# 検討会の経過報告

# 外尾川水門 景観配慮方針

# 蕨野川排水樋門 景観配慮方針

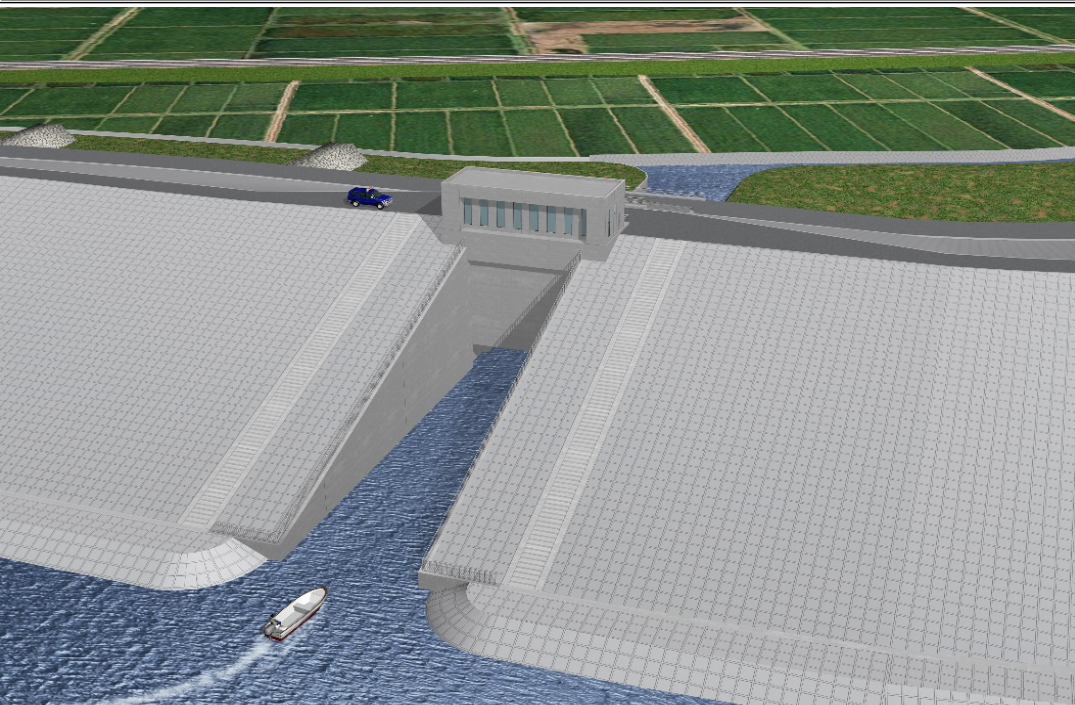
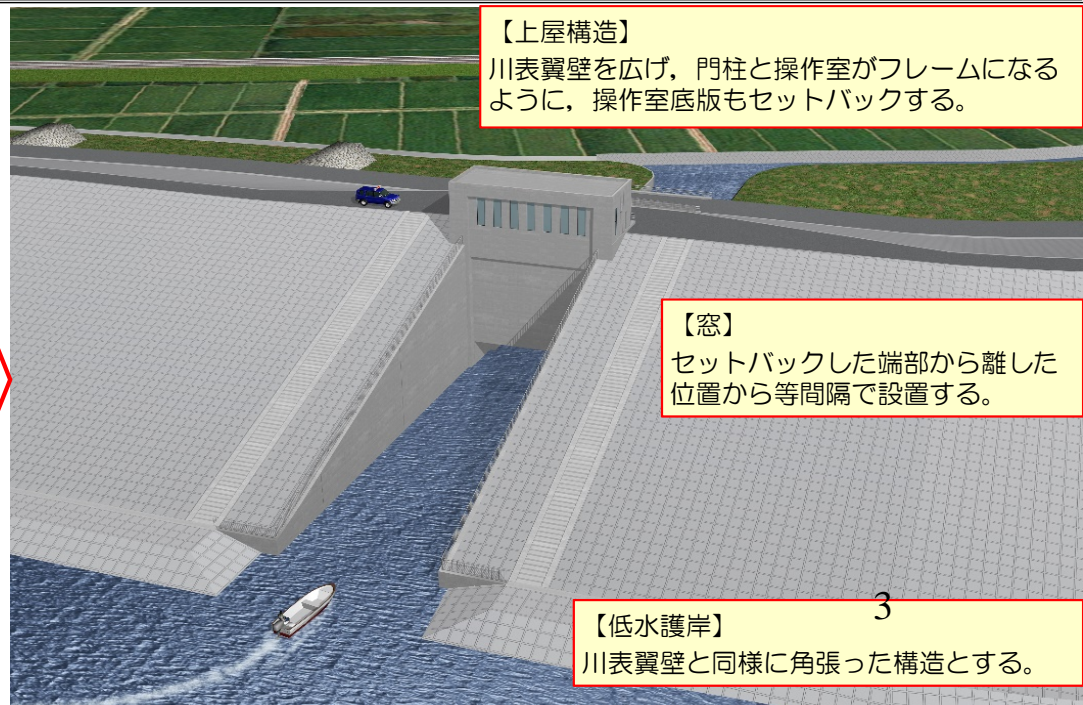
- 原案では、操作室と門柱の一体化が図れていないことから、水門であることがわかりやすいデザインとするのが良い。そのため、「門」が強調されるデザインにすること。
- 門柱を40cm程見えるようにし、門柱と操作室がフレームとなるようにして下さい。
- 操作室の底版を切り欠き、門型を強調し、カーテンウォールは切り欠き面より奥にして下さい。
- 操作室の窓は柱の端部から離れた位置から設置して下さい。
- 低水護岸は、翼壁の構造に合わせ、角ばった形状として下さい。
- 堤防天端の管理橋は、段落とし+テーパーとして下さい。

【上屋構造】  
川表翼壁を広げ、門柱と操作室がフレームになるように、操作室底版もセットバックする。

【窓】  
セットバックした端部から離れた位置から等間隔で設置する。

【低水護岸】  
川表翼壁と同様に角張った構造とする。

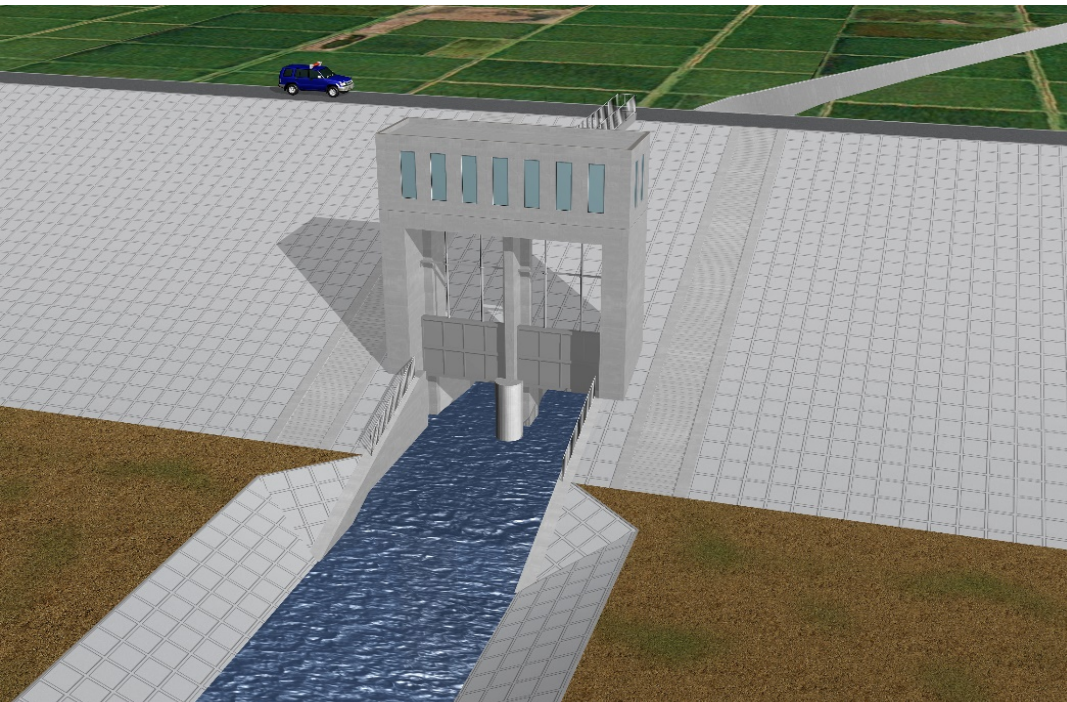
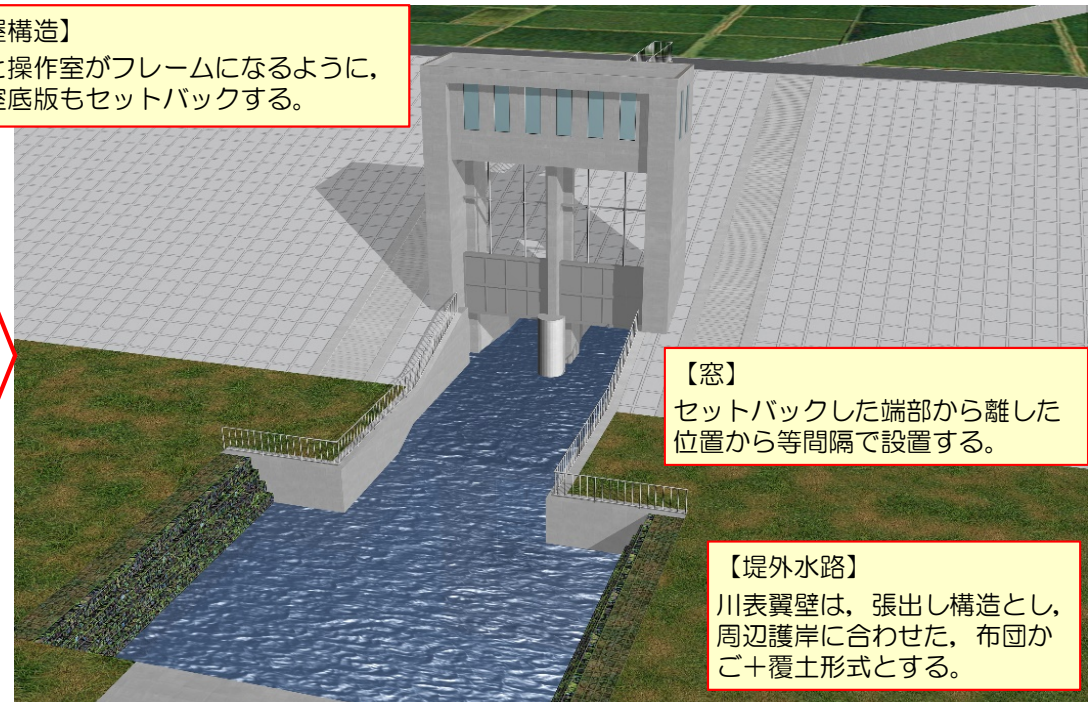
- 外尾川水門と同様に、操作室中央部をセットバックし、「門」が強調されるデザインにすること。
- 翼壁は、外尾川水門と同様に張り出し構造として下さい。
- 堤外水路の構造は、周辺の護岸形状と合わせ、布団かご+覆土として下さい。

【上屋構造】  
門柱と操作室がフレームになるように、  
操作室底版もセットバックする。

【窓】  
セットバックした端部から離れた  
位置から等間隔で設置する。

【堤外水路】  
川表翼壁は、張り出し構造とし、  
周辺護岸に合わせた、布団か  
ご+覆土形式とする。
